DETERMINAZIONE DEL DIRIGENTE SERVIZIO VIA/VINCA 29 novembre 2024, n. 791

[ID VIP 9158] - Parco agrivoltaico della potenza di 21,427 MW e delle relative opere di connessione alla RTN, da realizzarsi nel comune di Ascoli Satriano (FG), in località "Pidocchio".

Istanza per il rilascio del P.U.A. ex art. 27 del D.lgs. n. 152/2006 e ss.mm.ii.

Riesame della scheda istruttoria relativa al progetto individuato con ID VIP 9158

Ubicazione dell'impianto rispetto alle aree non idonee ex dell'art. 20, co.8, D.Lgs. n.199/2021

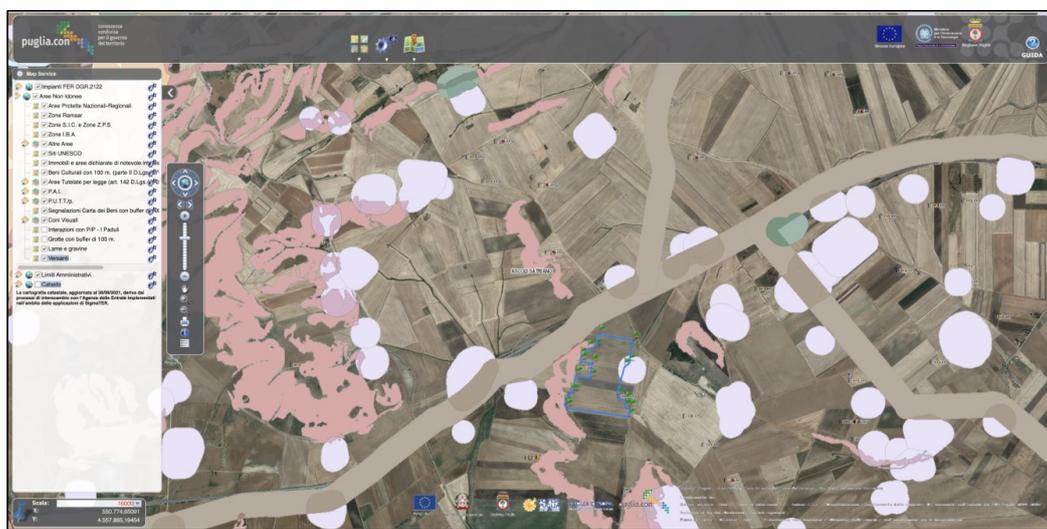
L'area dell'impianto occupata dai moduli fotovoltaici:

- **non** è interessata dall'installazione di impianti della stessa fonte (lett. **a**). Occorre specificare altresì che le particelle 214 e 215, foglio 82, adiacenti alla particella 209, foglio 82, presentano due pale eoliche appartenenti ad un impianto eolico autorizzato e realizzato con ID: E/03/05;

- **non** risulta interna ad impianti industriali e stabilimenti né racchiusa entro 500 metri dal medesimo impianto o stabilimento (lett. **c ter 2**). Si specifica altresì che in adiacenza all'impianto nella parte a sud- est e nella parte ad ovest dello stesso, sono presenti due aerogeneratori appartenenti ad un impianto eolico autorizzato e realizzato con ID: E/03/05;

- **non** è adiacente alla rete autostradale entro una distanza di 300 metri (lett. **c ter 3**).
- **ricade** nel perimetro di 500 m. da beni sottoposti a tutela ai sensi dell'art. 136 del decreto legislativo n.42/2004 (lett. **c quater**). Nello specifico, si evidenzia che:

- la parte a nord dell'impianto ricade nel buffer di 500 metri dal **Tratturello Candela – Montegentile (n.54)** classificato dal Quadro di Assetto dei Tratturi (QAT), approvato con DGR n.819 del 2 maggio 2019, come appartenente alla classe a) ex art. 6 c. 1 della L.R. 4/2013, ovvero tra i tratturi che “conservano l'originaria consistenza o che possono essere alla stessa recuperati, da conservare e valorizzare per il loro attuale interesse storico, archeologico e turistico-ricreativo”.

L'elettrodotto attraversa il **Tratturello Candela – Montegentile (n.54)** classificato dal Quadro di Assetto dei Tratturi (QAT), approvato con DGR n.819 del 2 maggio 2019, come appartenente alla classe a) ex art. 6 c. 1 della L.R. 4/2013, ovvero tra i tratturi che “conservano l’originaria consistenza o che possono essere alla stessa recuperati, da conservare e valorizzare per il loro attuale interesse storico, archeologico e turistico-ricreativo”.

L'area di installazione dell'impianto Fotovoltaico in progetto **NON** ricade tra quelle individuate come **IDONEE** ai sensi dell'art. 20, comma 8, lettera c-quater del D.lgs. 199/2021.
